2-3 「銅山川地区民有林直轄地すべり防止事業」の全体計画変更経緯

2-3-1 全体計画変更に至った事象

2-4-2 現地視察会等での質疑事項と現段階での対応状況

図 33 CW-3 孔すべり面深度：検証孔位置図

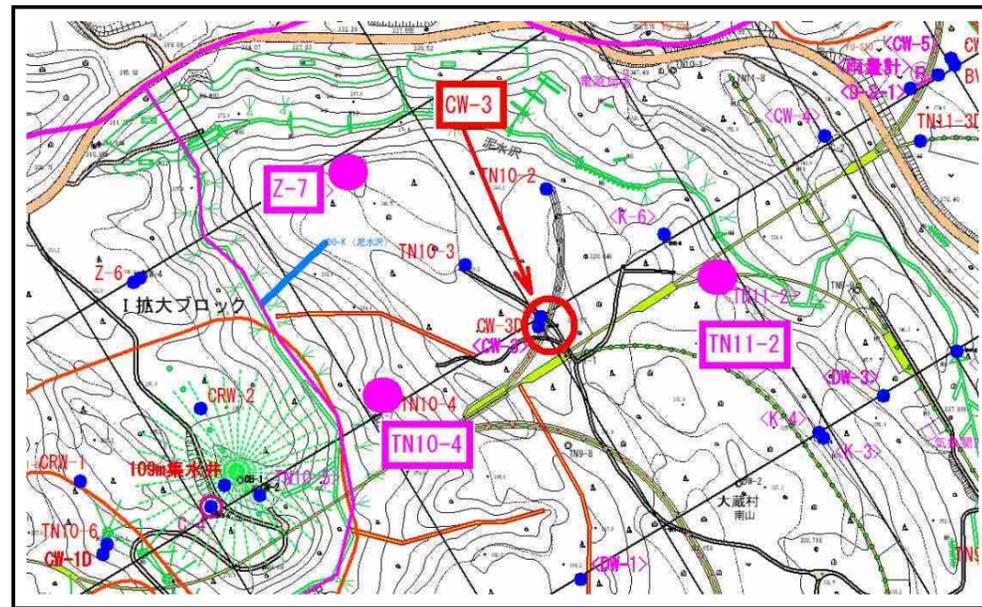
(1) **No. 5 排水トンネル工ですべり面が発現した状況を受けて、すべり面決定根拠を過去データ（地質調査結果、動態計器観測結果等）に遡って精査する必要がある。**

“CW-3 号孔”掘削時の作業管理としては、周辺の既存調査孔で H8～H12 年度の地すべり活動を動態計器観測（パイプ歪計等）により変動確認した箇所（すなわちすべり面確定調査孔）との照合（すべり面等高線図の作成による検証）を実施したうえで実施した（掘止め判断）。すべり面確定調査孔は、“TN10-4 号孔”“TN11-2 号孔”“Z7 号孔”であり、その 3 点で作成したすべり面等高線図と“CW-3 号孔”での想定すべり面深度は照合された。

図 34 既存調査孔検証結果図<S=1/13,000>

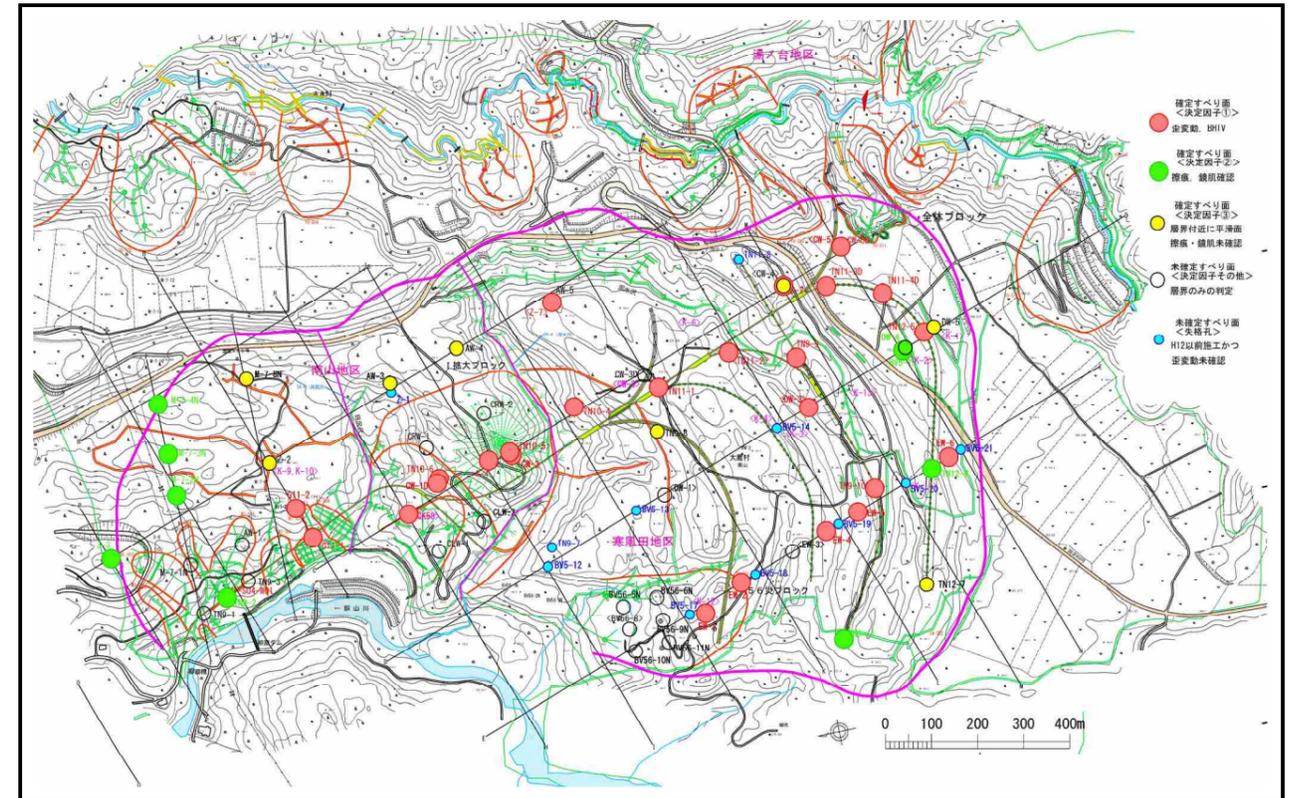
→No. 5 排水トンネル工付近での現象（すべり面深度の差異）は、大規模地すべりであることを勘案すると許容範囲であるが、全体的に同様の事象が認められた場合には安定解析に使用している“地すべり三次元モデル”の再構築が必要となる可能性がある。

No. 5 排水トンネル工で発生した事象は、トンネル計画上で過去に実施した“CW-3 号孔”の調査ボーリング結果の見誤りを主要因としている。“CW-3 号孔”は、トンネル計画上で実施しているが“地すべり活動（すべり面確認）”に関する調査を目的として実施したことから、トンネル計画位置（深さ）まで掘削せずに“すべり面に近似される地質”を確認した後に作業を完了している。

今回の問題点としては、比較的堅硬な泥岩内に形成しているすべり面であることから、ある程度直線的な分布をしていることが想定されていたため“すべり面等高線図等による検証”を実施してきたが、実際には局部的な不陸形状となっていることがあらためて確認された事象である。質疑(1)はこの点を重視して、再度過去データの検証を実施することの指摘を受けた。

既存調査孔のすべり面決定因子別分布状況を平面的に展開しすべり面決定の確証度を精査することで、地すべり三次元モデルの精度を確認した（精査結果：図 34）。

以上より、確証度の高い“確定すべり面＜決定因子①＞”～“確定すべり面＜決定因子③＞”が総体的に地すべりブロックを網羅していることから、**地すべり三次元モデルの精度は概ね確保されており、安定解析結果への影響は小さい**と判断する。ただし、「寒風田地区」周辺に関しては、確証度の高い調査孔が少なく、また既存調査孔の掘削年度も古い状況であることから、最新のボーリング技術によるコア確認と BHTV 調査による追認を実施することが望まれる。

図 36 LP 成果（地形起伏図）

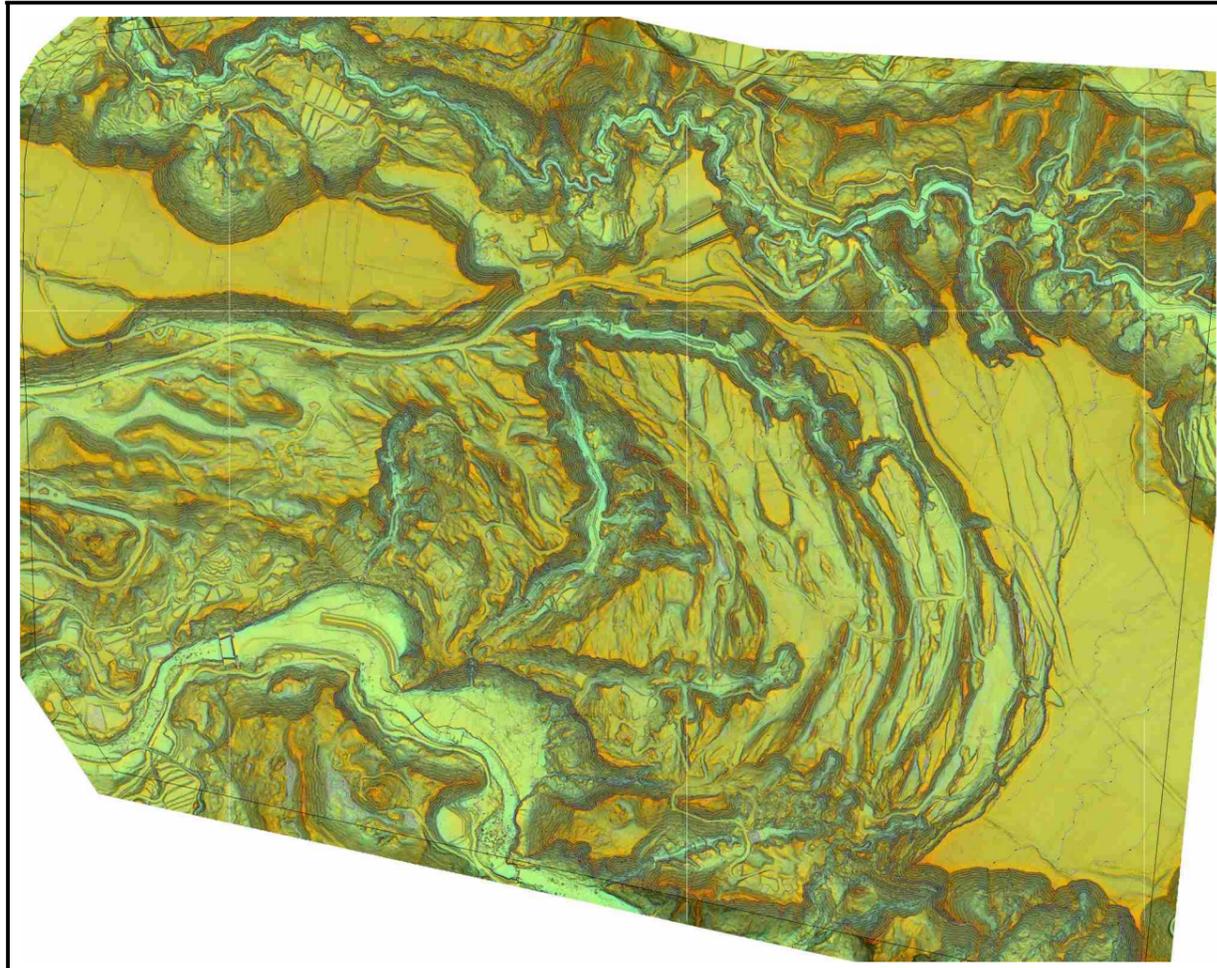
(2) 既存平面図を最新のレーザープロファイラに変更することにより、地形判読（小ブロック区分等）が異なる可能性がある。

→「銅山川地区」で現在使用している平面図は、航空写真からの図化によるものである。将来的に山形県へ移管した後の利活用を考慮すると、民直事業内で更新することが有用である。

個別説明の際の指示事項として、本年度事業において対応した。

図 39 MI-S06 ブロック (G ブロック) <B3 測線> 「調査ボーリング」計画断面図<S=1/800>

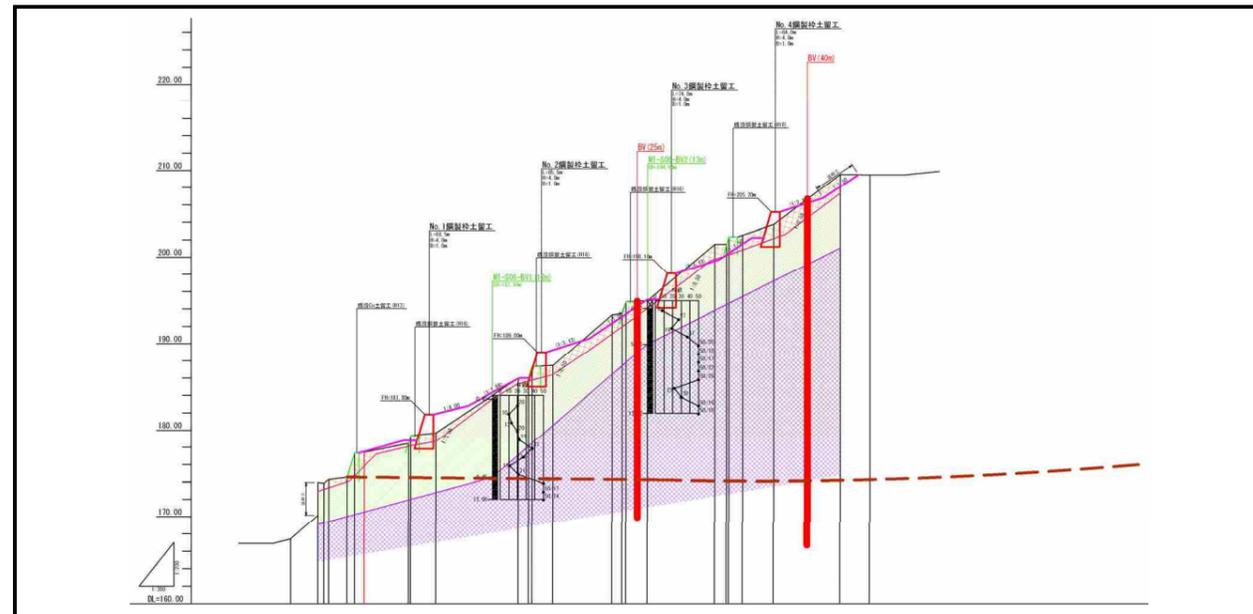
(3) 末端域小ブロックの地すべり性変動の有無（追加地質調査および動態計器観測、地表移動量観測等）を確認する必要がある。

→対象箇所が全体ブロックの末端域であることから、現在の崩壊機構推定とは別に追加調査による地すべり変動に関する追認を実施することが、新規導入する山腹工の恒久的な安定化を維持する観点からも重要である。

以上より、斜面中腹部および斜面上部での地質状況確認（+動態計器設置）を計画する。図 39 に“B3 測線”での想定すべり面と「調査ボーリング」計画を示した。これによれば、“斜面中腹部：25m 程度、斜面上部：40m 程度”の掘削数量となる。なお、万が一地中深部での変動が認められた場合には早急に地すべり解析を実施する必要があることから、断面上で複数箇所を実施する計画とする。

図 44 「地下水位観測」による監視例

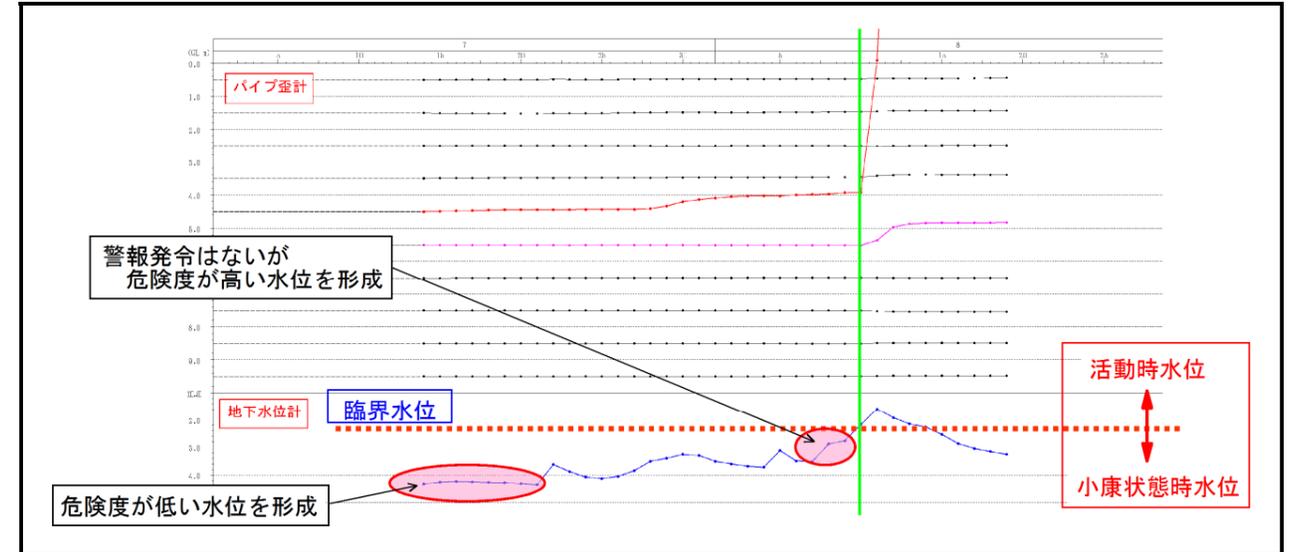
(4) 移管後は山形県による施設管理となる。維持管理予算と地すべり規模を勘案するとモニタリング手法の確立は極めて重要である。

案すると少数箇所での実施にならざるを得なく、代替として“「地下水位観測」による監視”が挙げられる。「地下水位観測」による地すべり監視の概念は図 44 のとおりであり、「動態計器観測」と異なり危険水位(臨界水位)と現状水位の対比により、現在の危険度が相対的に確認することができる。

図 46 モニタリング計画調査孔位置図<S=1/10,000>

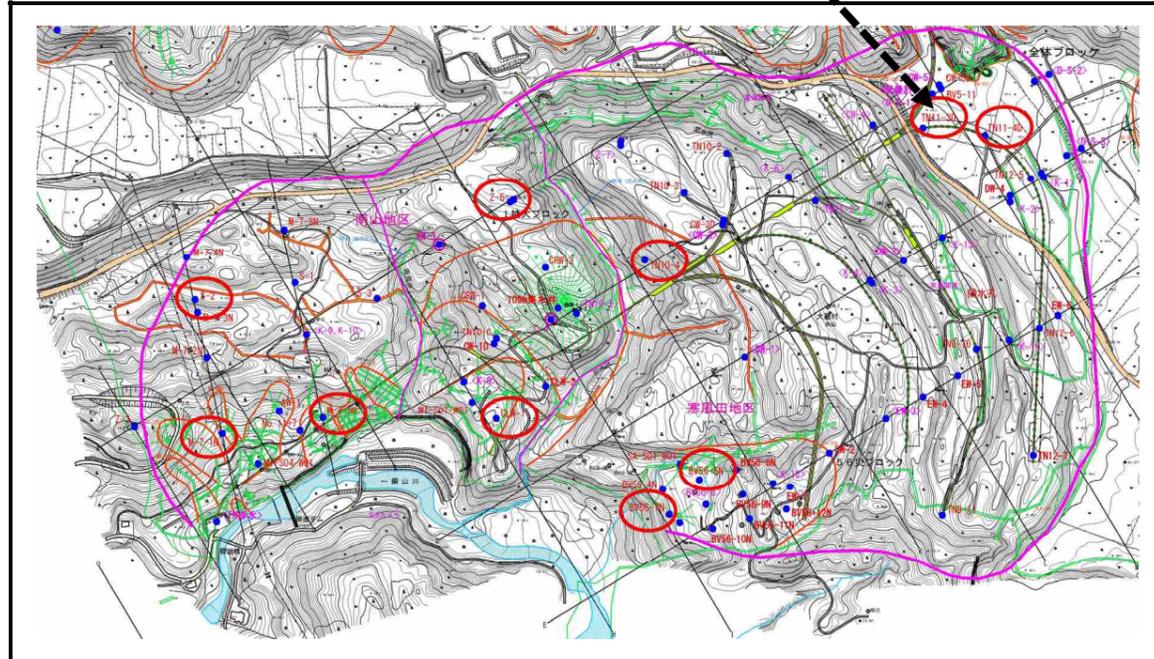
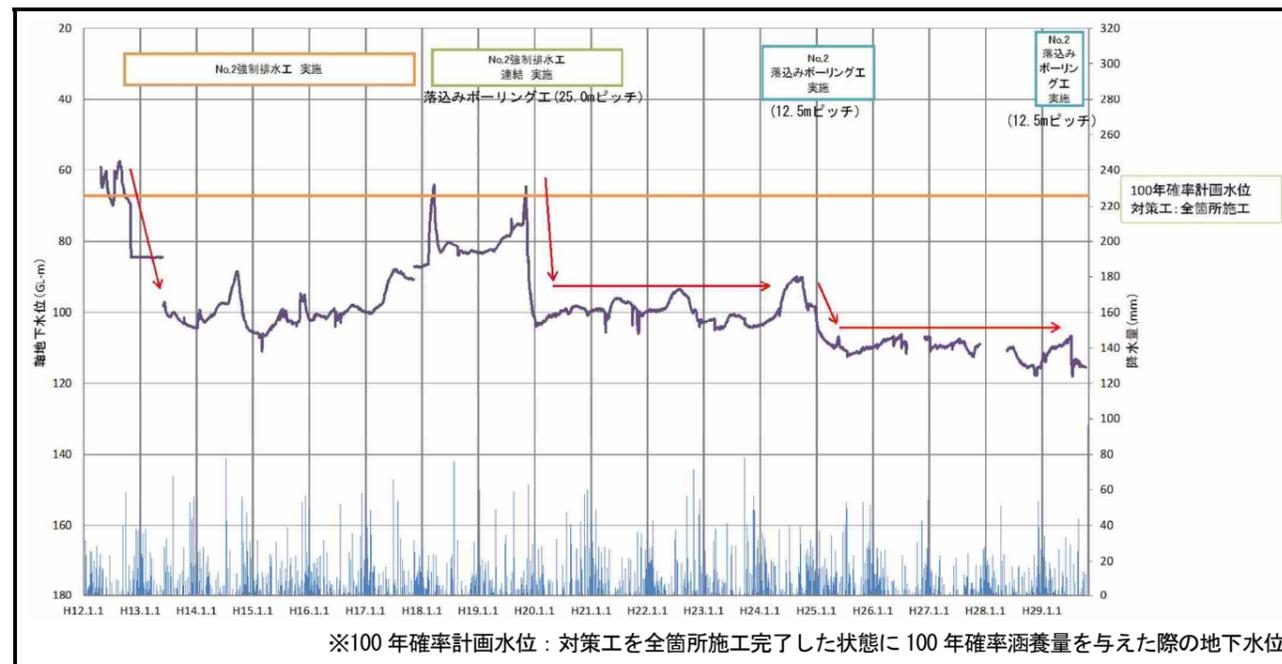
→モニタリング計画の前段として、安定解析に活用している地下水解析結果と地下水観測孔との整合性に関して検討する必要がある。

以上の観点により、下記の 10 箇所を地下水位モニタリング計画調査孔として選定した (図 46)。

- ・ Upper エリア : BV56-5N 号孔, BV56-7N 号孔, TN10-4 号孔, **TN11-3 号孔**, TN11-4 号孔
- ・ middle エリア : Z-6 号孔, CLW-1 号孔
- ・ lower エリア : M-7-1N 号孔, M-7-5N 号孔, S-2 号孔
